Peugeot 407 — Filtro de pólen entupido | HELLA

407

Pollen filter clogged.

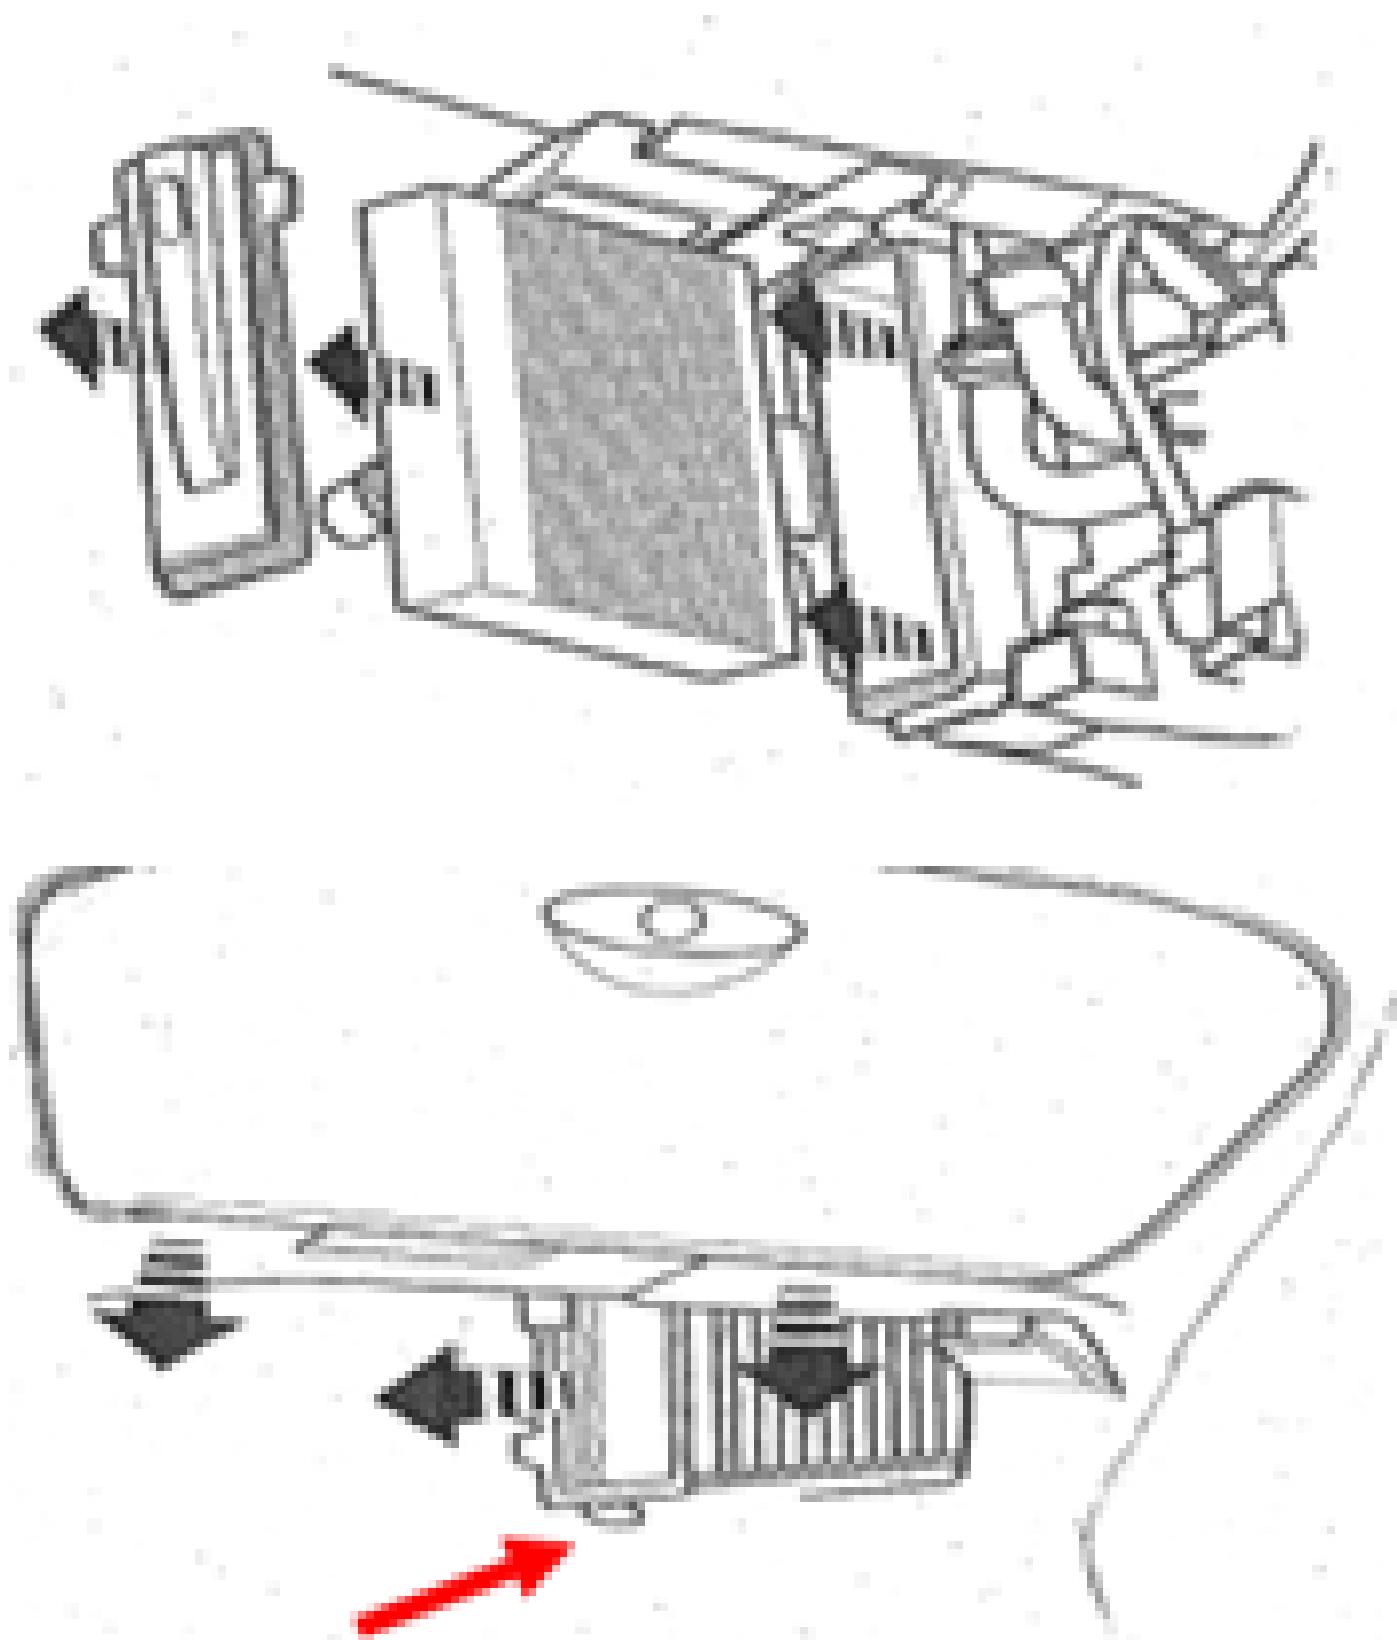
If, on the above mentioned vehicles, there are complaints about a degradation in the function of the heater blower motor or air-conditioning blower motor and a reduced air flow is also apparent in the vehicle interior, the pollen filter is a possible cause of the problem.

Even though the vehicle may not have covered 10000 km since the last time the pollen filter was replaced, it still might be clogged again.

As a rectification measure fit the modified pollen filter.

One – pollen filter: (service part no.) ET no. 647904.
